# PARC SOLAIRE DE CHATEAU RAYMOND

## ***Note d'information complémentaire à la suite de l'avis du Comité National de Protection de la Nature Parc solaire de Château Raymond***

**Objet : Réponse à l'avis du Comité National de Protection de la Nature pour le Parc solaire de Château Raymond**

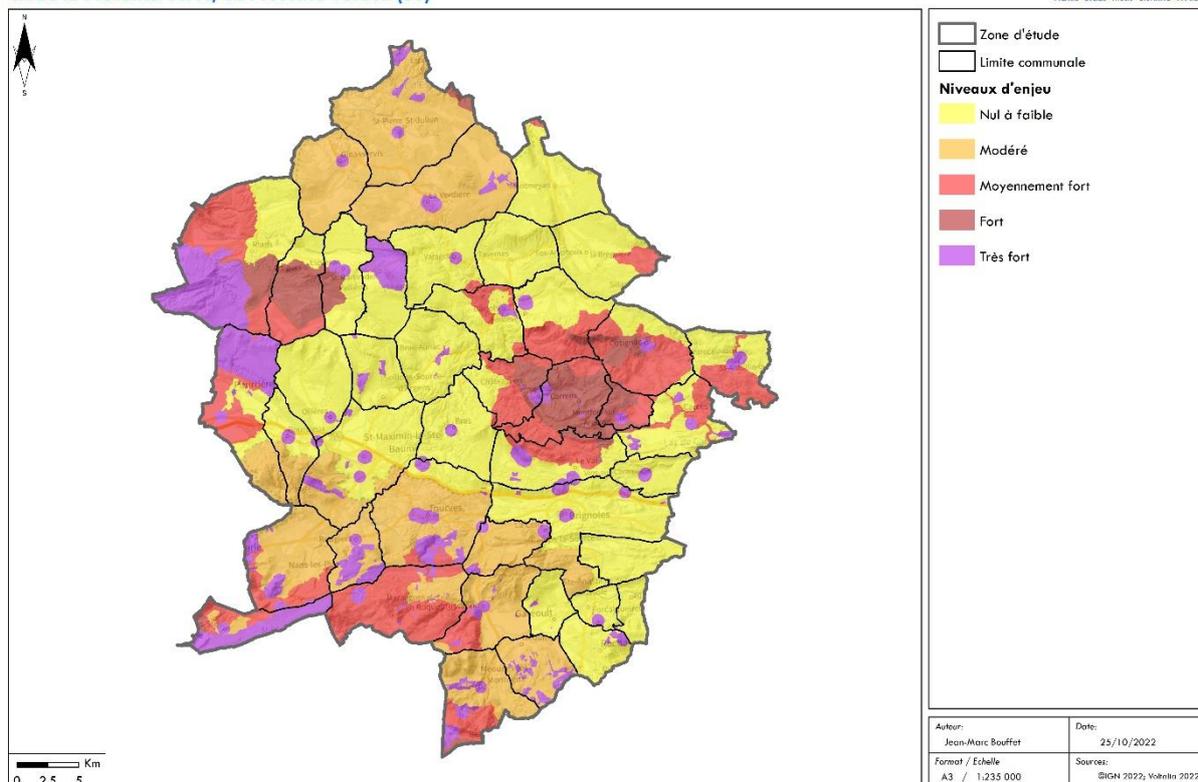
*Si cette analyse est étayée et approfondie, le CNPN s'étonne qu'à aucun moment la possibilité d'implantation de parcs solaires au sol en milieu agricole n'y soit étudiée, alors même que la filière agrivoltaïque pourrait constituer une alternative tout à fait comparable sur le plan technologique, et vraisemblable sur le plan énergétique à celle de la filière en milieu naturelle.*

*Il importe notamment de comparer, à projet équivalent, différents scénarios d'implantation du projet – en y incluant des scénarios en milieu agricole.*

Comme expliqué dans le dossier de demande de dérogation espèces protégées, le site du projet de Château Raymond a été recherché dans une démarche s'attachant à suivre le « Cadre régional du photovoltaïque » de la DREAL PACA et notamment la grille de sensibilité page 42 à 45. La DREAL hiérarchise dans cette grille les enjeux en termes de forêt, d'agriculture, d'urbanisme, de biodiversité, de risques naturels et de patrimoine historique et de paysage. Cette grille, publiée en 2019, considérait donc qu'une implantation en milieu agricole dans un département avec une forte tension agricole (ce qui est le cas du Var) présentait un enjeu fort au vu des technologies solaires disponibles en 2019. En effet, les technologies utilisées pour l'agrivoltaïsme ne sont pas tout à fait comparables à celles des parcs au sol (structures plus hautes avec plus d'acier, plus couteuses), contrairement à ce que semble dire le CNPN.

Voici les filtres qui sont utilisés dans cette analyse cartographique dans une optique de recherche du site de moindre impact :

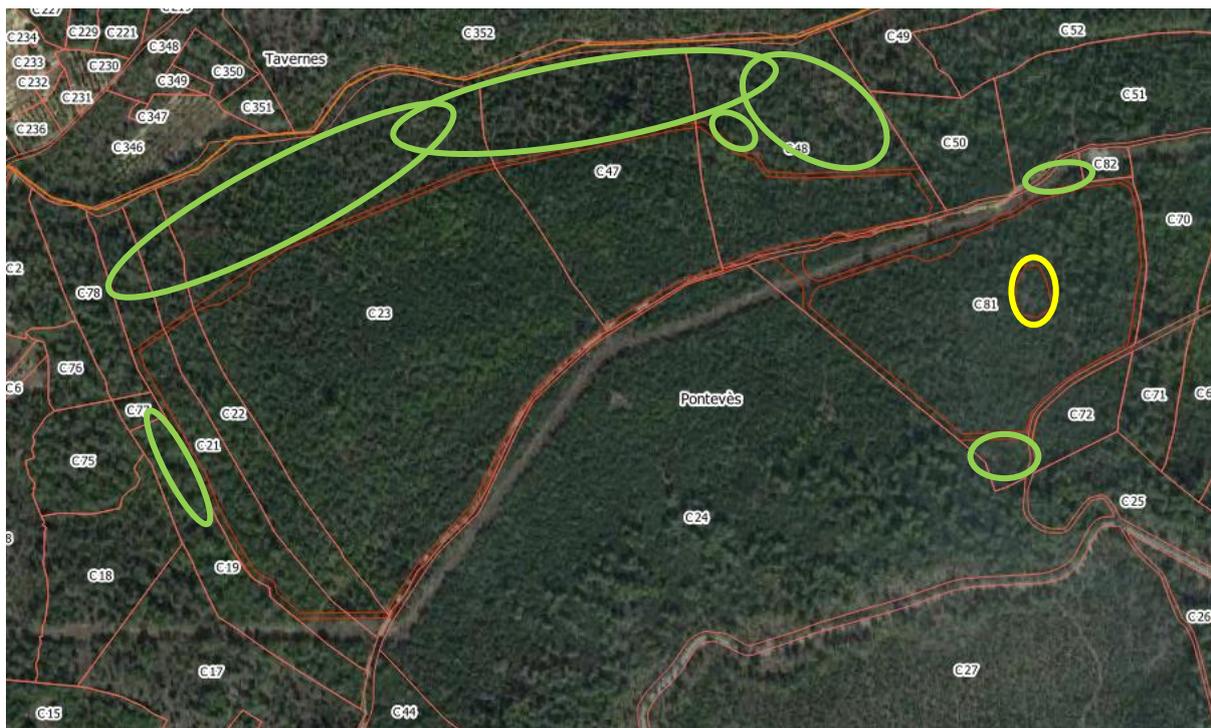
***Au regard des éléments précédemment évoqués, la recherche de mesures d'évitement d'opportunité (faire « autrement ») ou d'évitement géographique (« faire ailleurs ») est insuffisante et doit faire l'objet d'un réexamen complet.***

Le dossier présenté au CNPN inclut une justification de l'absence de solution alternative (par d'autres énergies électriques) sur le territoire, ce qui nous semble répondre à la justification concernant l'impossibilité de porter un « évitement d'opportunité ».

Concernant l'évitement géographique (faire ailleurs), le CNPN indique en première page de son avis « reconnaître l'effort d'investigation effectué et de recherche d'une solution de moindre impact, qui conduit à justifier le choix du secteur biogéographique de la Provence verte ». Il ne semble manquer à l'argumentaire que l'analyse des sites en milieu agricole. Ce sujet ayant été abordé plus haut, nous espérons avoir répondu à la remarque. Par ailleurs, nous rappelons que 32% de la zone d'étude initiale a été évitée, correspondant aux zones à enjeux forts.
